滋賀県原子力安全対策連絡協議会  
滋賀県原子力防災専門会議合同会議  
平成29年(2017年)2月10日

# 美浜発電所3号炉の設置変更および 工事計画認可に関する審査の概要

原子力規制庁  
地域原子力規制総括調整官(福井担当)

【最新面と粘土鉱物脈との関係】

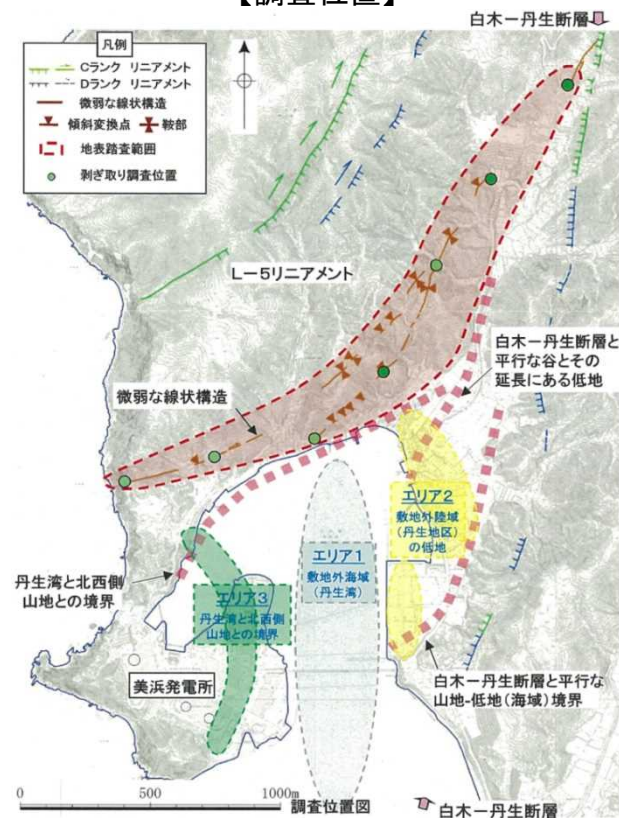
- 申請当初の薄片観察結果に加え、有識者会合を踏まえて実施した薄片の再観察、追加の薄片観察等により、粘土鉱物脈が最新面を横断し変形していないこと、最新面が粘土鉱物で充填され不明瞭になっていることを確認。
- 熱水変質の痕跡について、化学的分析結果を踏まえた検討を指摘し、破碎部の主成分組成、構成鉱物等も詳細に確認するとともに、若狭湾周辺では約20Ma以降の熱水活動は知られていないことを確認。
- 破碎帯の最新の運動センスが全て正断層センスであり、現在の広域応力場から推定される運動センスと調和しないことを確認。
- 以上のことから、将来活動する可能性のある断層等に該当しないことを確認。

【敷地周辺の主な断層の分布】

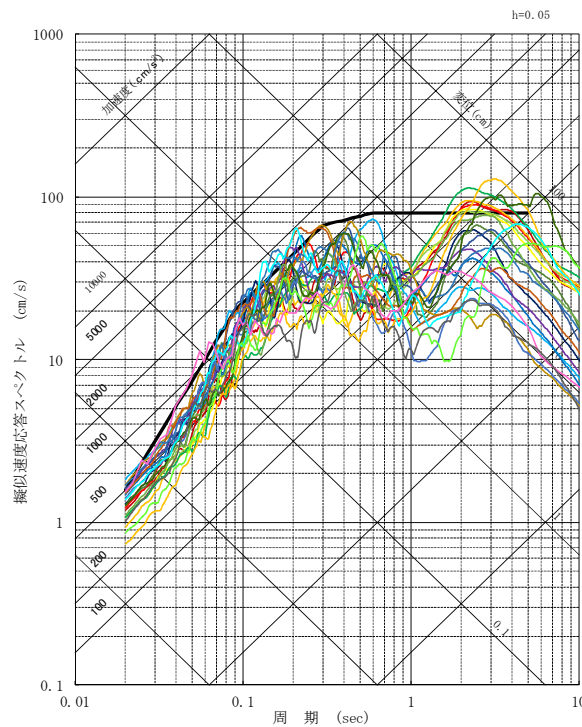
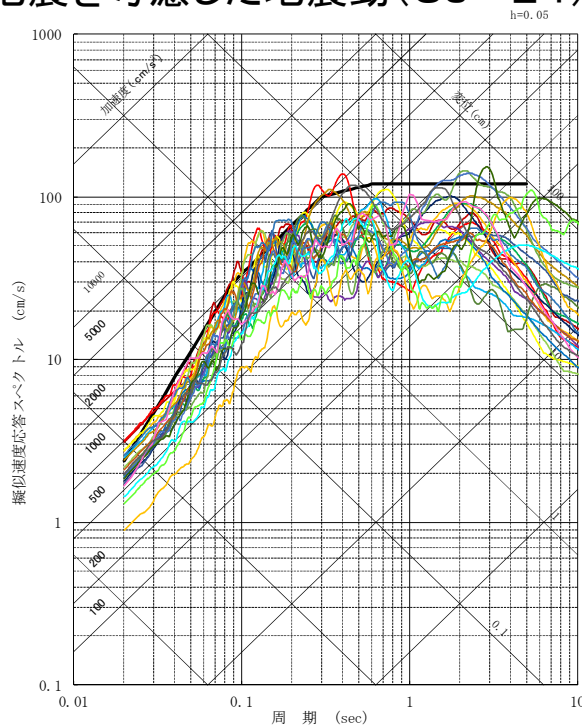
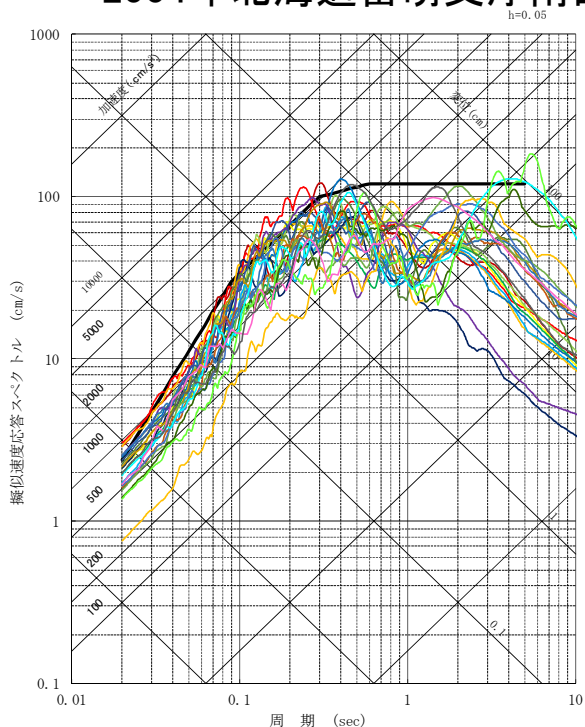
- C断層、三方断層、白木～丹生断層、大陸棚外縁～B～野坂断層、安島岬沖～和布～干飯崎沖～甲楽城断層に加え、審査の過程において甲楽城沖断層～浦底断層～池河内断層～柳ヶ瀬山断層による地震を検討用地震として追加。
- 断層上端深さについて、調査結果の信頼性を踏まえて評価することを指摘し、申請当初の4kmから3kmに見直した上で地震動評価を実施。
- 地震動評価において、震源断層の長さの不確かさとして、安島岬沖～和布～干飯崎沖～甲楽城断層～甲楽城沖断層～浦底断層～池河内断層～柳ヶ瀬山断層～柳ヶ瀬断層南部～鍛冶屋断層～関ヶ原断層の連動ケースを追加。

## 有効性評価(第37条)

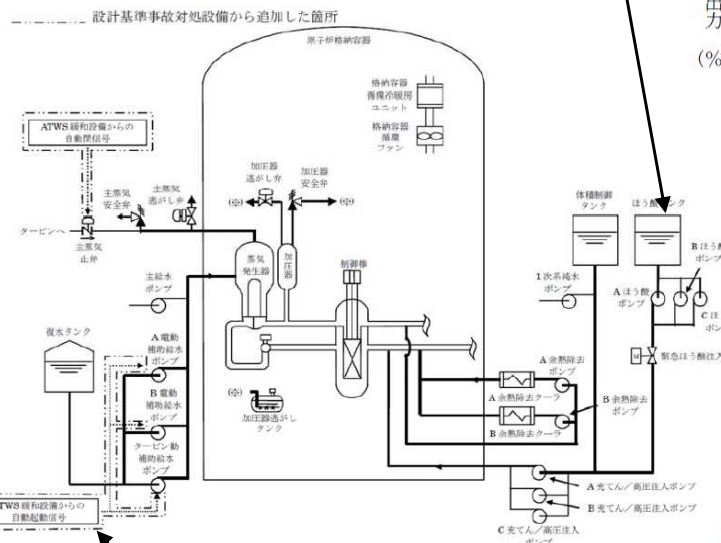
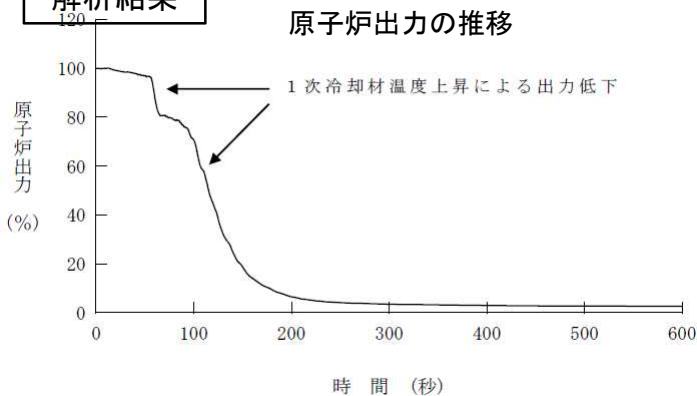
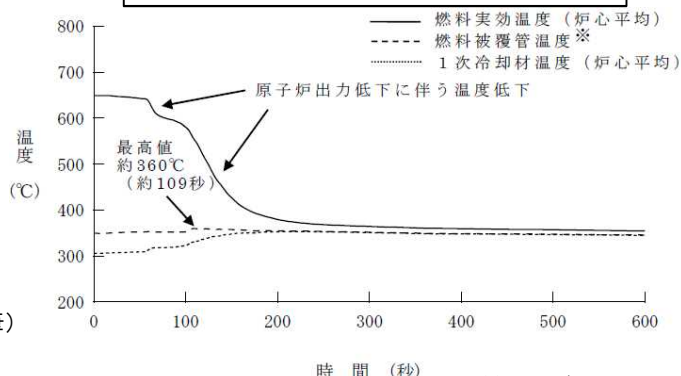
「原子炉停止機能喪失」において、最も厳しい事故シーケンスに対し、炉心損傷を防止すること。

主給水流量喪失時に原子炉トリップ機能が喪失する最も厳しい事故シーケンス。

評価項目: 燃料被覆管の温度が1200°C以下であること

要求事項に対し設備・手順等が適切に整備されていることを確認。よって規則に適合と判断。

申請者の解析結果について炉心損傷防止対策の評価項目を満足していること、当該対策及び復旧作業に必要な要員及び燃料等について計画が十分であることを確認。よって「原子炉停止機能喪失」に対する炉心損傷防止対策が有効なものと判断。
